## LinearClamper-Zee®(HK-3001-A) 仕様変更のご案内

『NBK 総合カタログ 2019』(2018年9月1日より有効)のLinearClamper-Zee®(HK-3001-A)の寸法が変更になります。

### 例) THK 社製 HSR30A に取りつけた場合

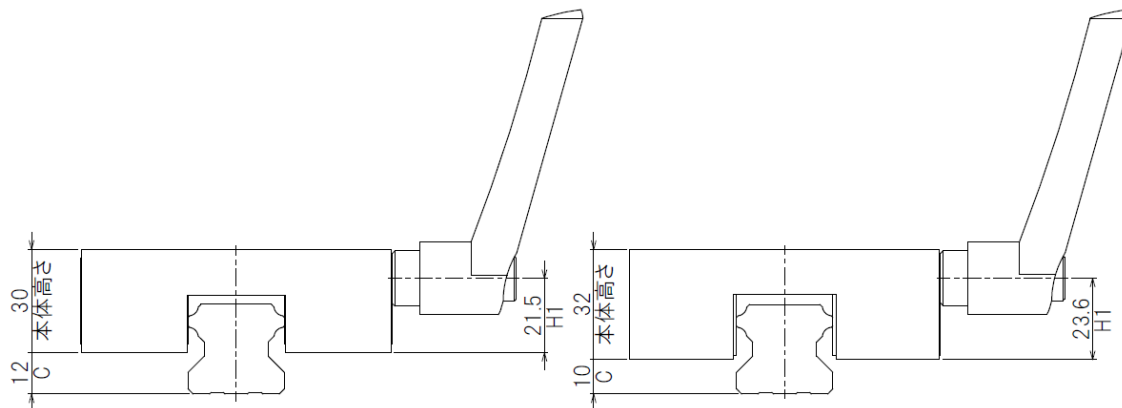
一部寸法が変更になります。保持力等の商品の性能に関わる部分については、変更はございません。  
寸法変更箇所は下記をご参照ください。

品番	本体高さ		C寸法※ 変更量	H1寸法	
	変更前	変更後		変更前	変更後
HK-3001-A	30	32	- 2	21.5	23.6

※C寸法はご使用になるリニアガイドウェイにより異なりますので選定表をご確認ください。
